ARPAT – Area Vasta Sud – Dipartimento di Grosseto

Oggetto: [ID 2317] Progetto per la realizzazione di un nuovo impianto di gestione rifiuti pericolosi, sito in Loc. Ingegnere, Sticciano Scalo, nel Comune di Roccastrada (GR). Proponente: Ecoteti srl unipersonale. **Valutazione documentazione di impatto acustico.**

Facendo seguito al precedente contributo ns. Prot. n° 2025/0003148 del 15/01/2025, si trasmettono gli esiti dell'esame della documentazione "Valutazione previsionale di impatto acustico", redatta dal TCAA L. Nalesso in data 18/12/2024.

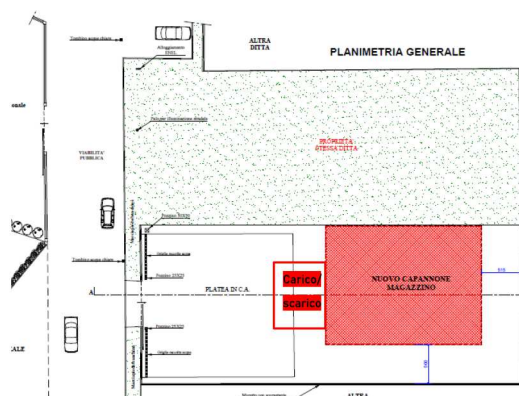
Il TCAA ha individuato 4 recettori circostanti il nuovo capannone, tutti inseriti in IV classe, come da figura di seguito riportata.

Le valutazioni sono state effettuate mediante utilizzo del software SoundPLAN. Ai fini della calibrazione del modello il TCAA ha utilizzato il livello di rumore residuo misurato in facciata al recettore R2 e risultato

pari a 42,4 dB(A). Tale livello, considerando una incertezza estesa pari a circa 0,9 dB(A), è stato assunto pari a 42,9¹ dB(A).

1 Il TCAA ha approssimato il livello 42,4 dB(A) a 42,0 dB(A), quindi sommando l'incertezza ha ottenuto 42,9 dB(A). In realtà il livello corretto risulterebbe 43,3 dB(A).

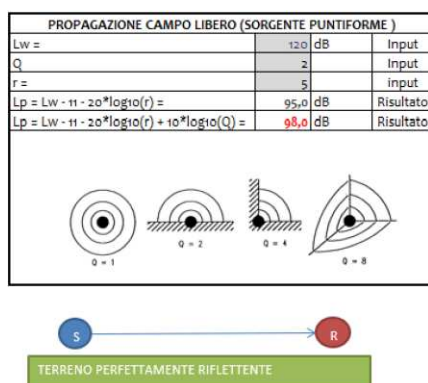
L'area in cui si svolgono le attività descritte è stata così rappresentata dal TCAA.

I risultati attesi in prossimità dei recettori sono riportati nella tabella seguente, insieme alla mappa dell'area.

1. considerando le distanze tra la sorgente in fase di esercizio (attività di carico/scarico e bloccaggio/sbloccaggio ruote) e i vari recettori, valutabili da cartografia entro i 60 m, i livelli attesi ai recettori non sono compatibili con un livello di input assunto pari a 75 dB(A);
2. sempre in fase di esercizio, le valutazioni sono relative alla sola nuova attività connessa alla realizzazione del capannone; non risulta valutata la attività complessiva svolta da Ecoteti;
3. relativamente alla fase di cantiere non vengono tratte conclusioni circa i livelli attesi ai recettori a partire dai livelli stimati alle varie distanze dalla sorgente.

- relativamente alla fase di esercizio dovrà essere valutato l'impatto acustico sui recettori maggiormente esposti, dovuto sia alle attività già esistenti che a quelle in progetto.
